Permis de construire d'une centrale photovoltaïque à Nohanent

Avis du Grand Clermont

Enjeux environnementaux du projet

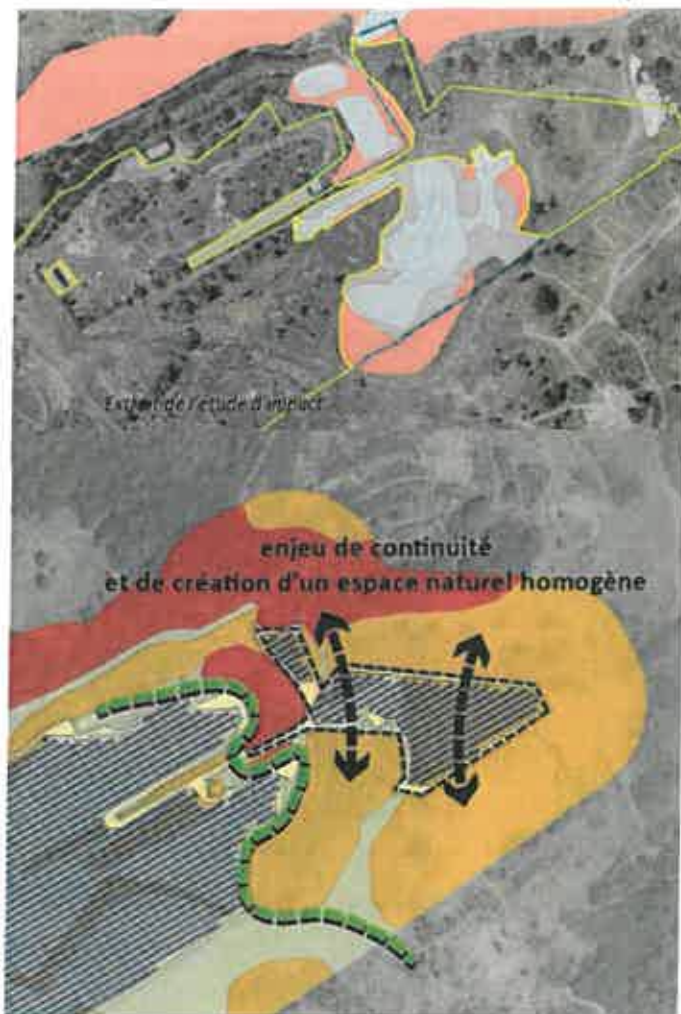
Le projet a intégré des mesures d'évitement aboutissant à une réduction importante de la surface envisagée au départ. Ainsi, les atteintes portées aux espaces à enjeux forts semblent limités ainsi qu'une part des espaces à enjeux modérés.

Malgré ces mesures, il demeure des enjeux de continuité sur la partie Nord-Est du site afin de constituer un espace naturel homogène et fonctionnel.

Le découpage de l'emprise du parc entraîne un impact sur des milieux à enjeux « moyens » ainsi que la création d'un espace « enclavé ». Il entrave l'opportunité de créer un espace cohérent, une véritable continuité écologique avec les milieux environnants favorisant le déplacement des espèces situées sur le site, qui semble par ailleurs moins dégradé (hors décharge) et susceptible de se renaturaliser de manière spontanée.

Cette partie du site apparaît déconnectée de la partie principale du parc photovoltaïque et pose également des enjeux paysagers (voir partie dédiée).

Par ailleurs, les surfaces de la carrière, non concernées ou retirées du projet ne semblent pas traitées dans le cadre du projet au-delà de l'évocation d'un ensemencement. Il apparaît très dommageable que ces reliquats de la carrière ne fassent pas l'objet d'un aménagement paysager ou de renaturation détaillé dans le cadre d'un projet global.

- Compte tenu des enjeux écologiques et paysagers développés dans le présent avis, la partie Nord-Est du parc photovoltaïque devrait être retirée du projet afin de limiter son impact ;

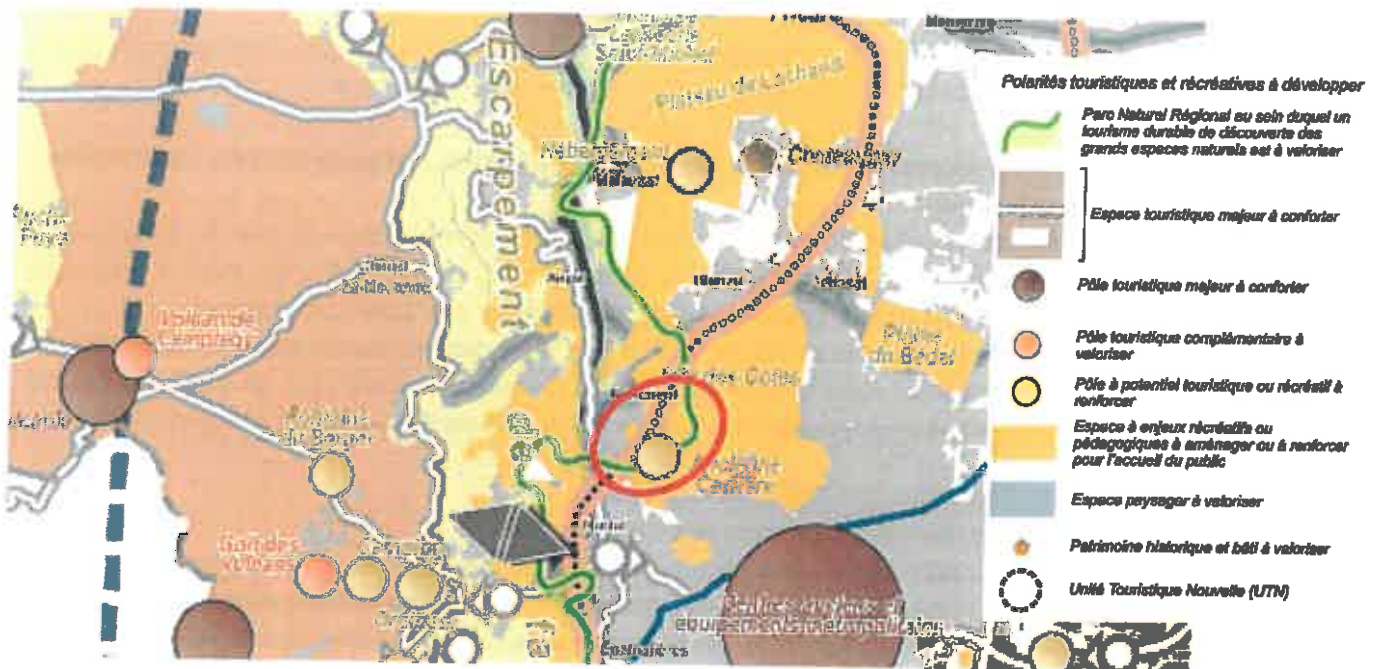
Comme vu dans la partie environnement de cette analyse, cette partie du parc entrave la mise en œuvre d'une meilleure fonctionnalité entre les espaces à enjeux et les espaces naturels des Côtes situés à l'Est.

Le sol actuel paraît par ailleurs moins anthropisé et plus propice à une renaturalisation progressive permettant une transition vers les prairies sèches situées à l'Est de la carrière et participant à une unité paysagère et écologique.

Les études sur l'insertion paysagère du projet apparaissent très insuffisantes.

Il convient notamment d'approfondir l'analyse sur les impacts paysagers de la centrale depuis les points hauts environnants.

- Le projet doit approfondir les éléments concernant l'insertion paysagère du site dans son environnement proche et lointain, notamment depuis et en direction de la faille de Limagne ;

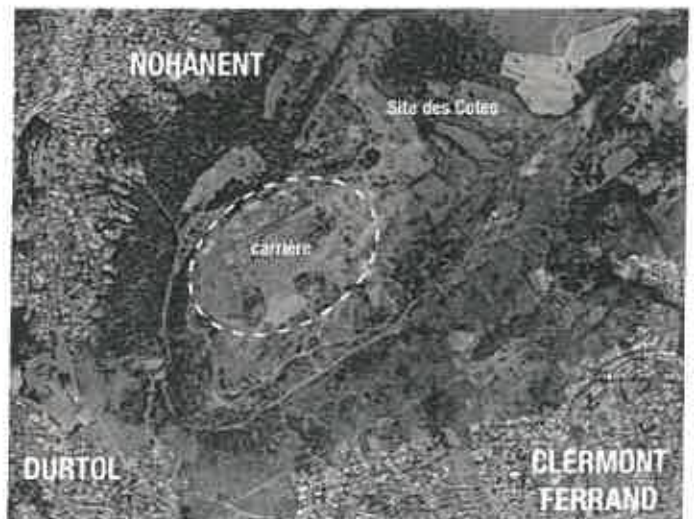
Afin de pouvoir pleinement apprécier l'insertion paysagère du projet, le maître d'ouvrage devrait réaliser davantage de prises de vue et de simulations. Il pourrait également proposer sur le site des mesures paysagères permettant d'atténuer la présence du parc principal, notamment des plantations au-delà du site clôturé.

La partie enclavée du parc à l'Est apparaît déconnectée du site principal et présente davantage d'impacts paysagers. Complémentairement aux réserves sur le volet environnemental, le retrait de cette partie du parc apparaît nécessaire pour faciliter l'intégration paysagère du site.

Le Grand Clermont préconise la réalisation d'un projet global sur cette carrière afin de permettre une gestion de long terme du site, notamment la limitation des accès (dépôts de déchets, quad et moto), la requalification de certains cheminements et la fermeture d'autres, ainsi qu'un plan de renaturation.
